Governo do Estado do Rio de Janeiro
Agência Reguladora de Energia e Saneamento Básico do Estado do Rio de Janeiro
Câmara Técnica de Saneamento

RELATÓRIO DE FISCALIZAÇÃO AGENERSA/CASAN Nº 310/2025

PROCESSO	SEI-480002/000796/2025		
CONCESSIONÁRIA	Águas do Rio	BLOCO	1
REPRESENTANTES DA CONCESSIONÁRIA	Renato Oliveira (Coordenador de Operações) Rafael Botelho (Coordenador de Operações) Carlos Eduardo Duarte (Gerente de Operações) Eric Siqueira (Analista Ambiental) Carlos Miguel Telles (Líder de Operação)		
UNIDADE/OBRA FISCALIZADA	(EEE) 1009 - Aperibé III		
ENDEREÇO DA UNIDADE/OBRA FISCALIZADA	R. Paulino da Silva Pontes, 269-199 - Beira Rio, Aperibé - RJ, 28495-000		
TIPO DE FISCALIZAÇÃO	Programada		
OBJETIVO DA FISCALIZAÇÃO	Verificar as condições de operação e manutenção das unidades		
MOTIVO DA FISCALIZAÇÃO	Cumprimento do Contrato de Concessão, cláusula 21 e Art. 16 do Anexo X		
PERÍODO DE FISCALIZAÇÃO	06, 07, 08, 09 e 10/10/2025

Foto 01- Painel de controle e padrão de energia elétrica da elevatória.

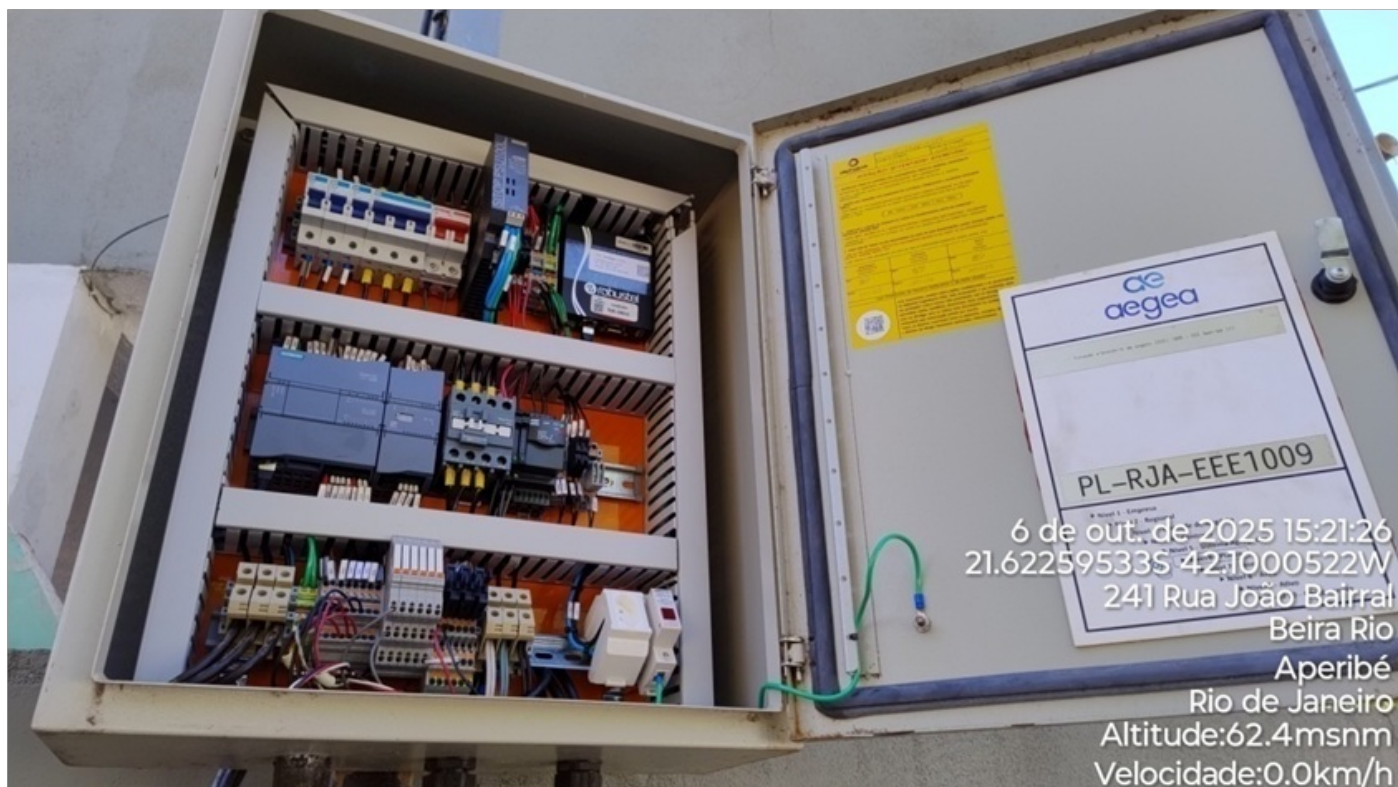
- a EEE está situada em uma via pública;
- não existe identificação externa da EEE;
- o painel da elevatória está localizado em um abrigo de metal, em um poste elevado;

- a EEE é operada de forma automatizada;
- no momento da fiscalização a EEEB estava operando;
- o painel de controle da EEEB está bem conservado e protegido;
- a EEE não é provida de gerador;
- no poço da chegada do esgoto existe gradeamento de sólidos de limpeza manual;
- a caixa receptora está adequadamente coberta com tampas em bom estado de conservação, mas sem restrição de abertura;
- está instalada na elevatória uma (01) motobomba submersível, de 3 CV;
- a EEE é provida de sensor de nível;
- a tubulação de recalque tem DN 200 mm;
- há facilidade na realização de trabalhos de manutenção;
- a linha de recalque possui válvulas de gaveta, para fechamento do fluxo, e dispositivos de proteção (válvulas de retenção);
- a EEE possui reserva a frio do conjunto motobomba.

Foto 03 – Via onde está situada a EEE.

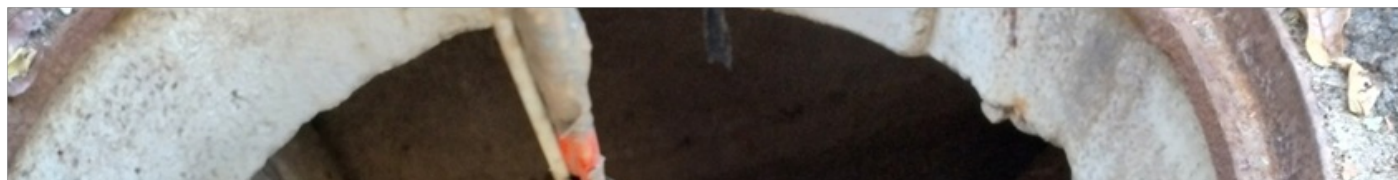
1 - Unidade sem identificação

Conforme Lei nº 11.445/2007, art. 2º, inciso X, o controle social é um dos princípios fundamentais para a prestação de serviços públicos de saneamento básico. Sendo assim, uma identificação visível é essencial para garantir o acesso à informação;

- identificação externa da unidade
